改善箇所説明図

(① ギアトロニック車両、時速 3km/h 以下で後進ギアに入る)

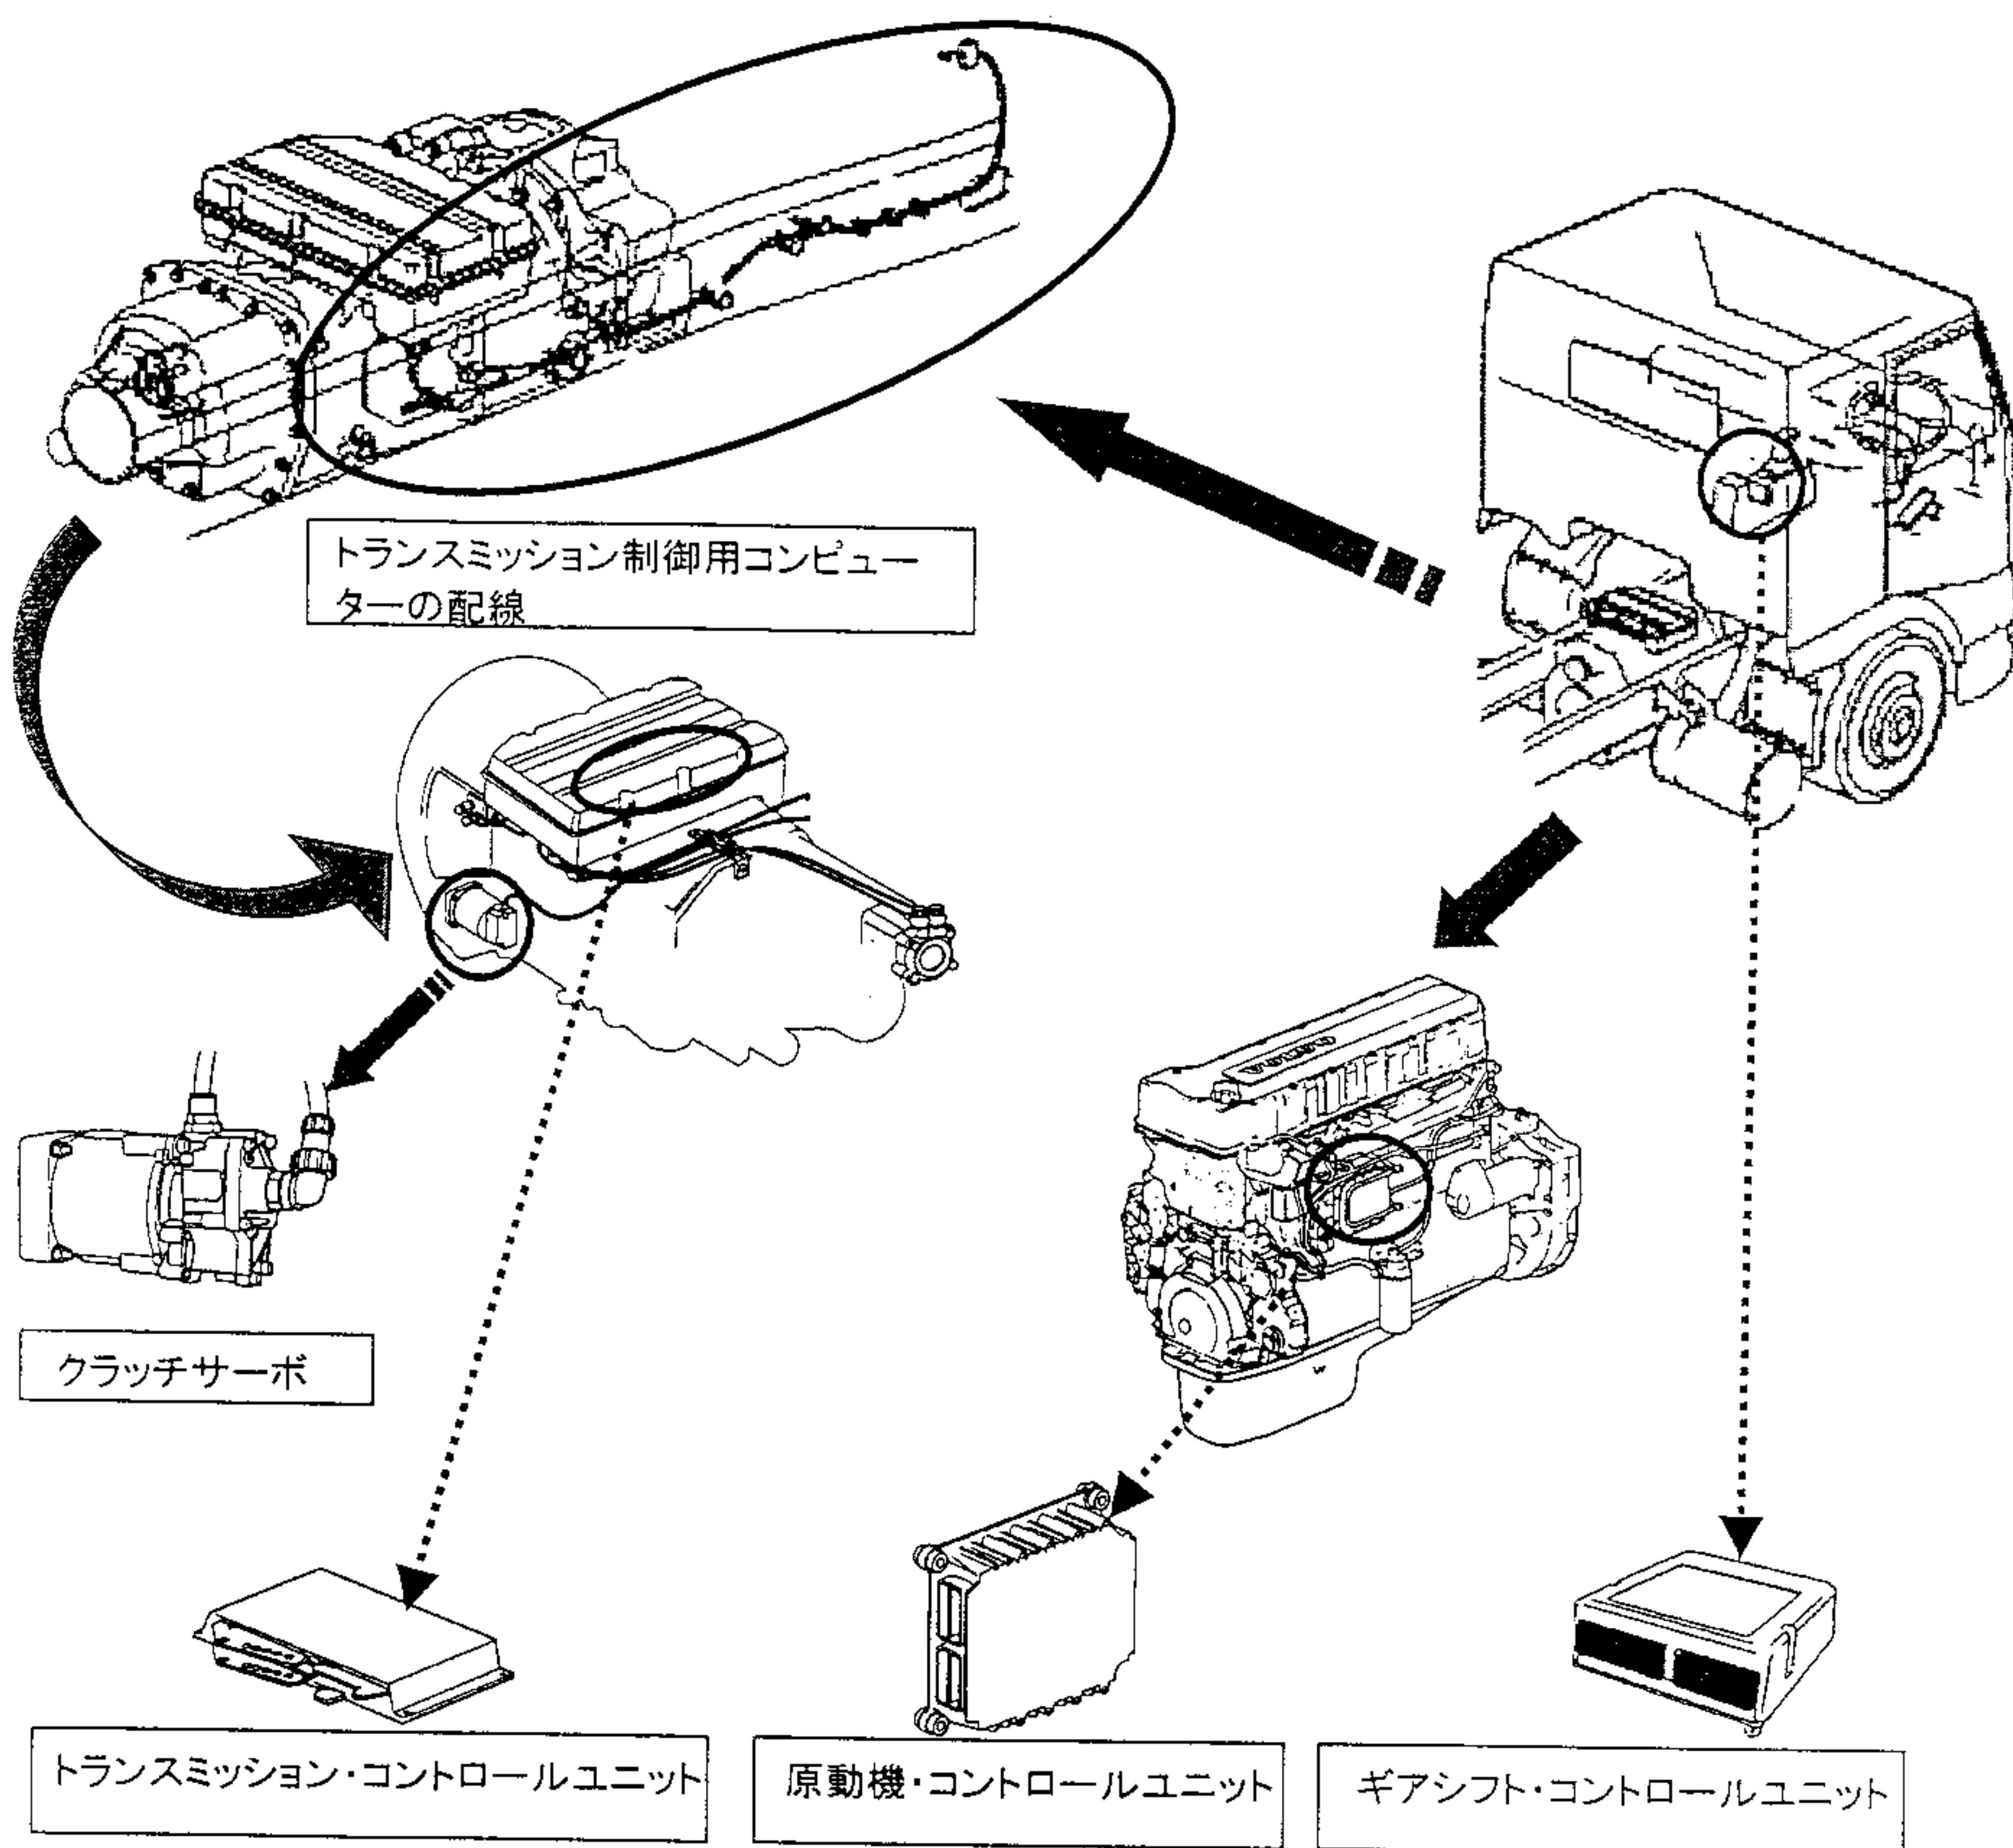
動力伝達装置において、トランスミッション制御用コンピューターのプログラムと配線、及びクラッチ信号用配線のコネクタの防水性が不適切なものがあるため、前進状態の減速時に時速3Km/h以下で、シフトダウン可能なギア段数以上のシフトダウン操作を行うと、正常な信号が発信されず、後進ギアに入り、車両が後退するおそれがある。

- ・ 全車両、トランスミッション・ギアシフト・原動機の各コントロールユニットのプログラムを変更する。
- ・ 全車両、車台番号を点検し、対象となるものは、電気配線を対策品と交換し、取り回しを変更して取り付ける。
- ・ 全車両、車台番号を点検し、対象となるものは、クラッチサーボを対策品と交換する。
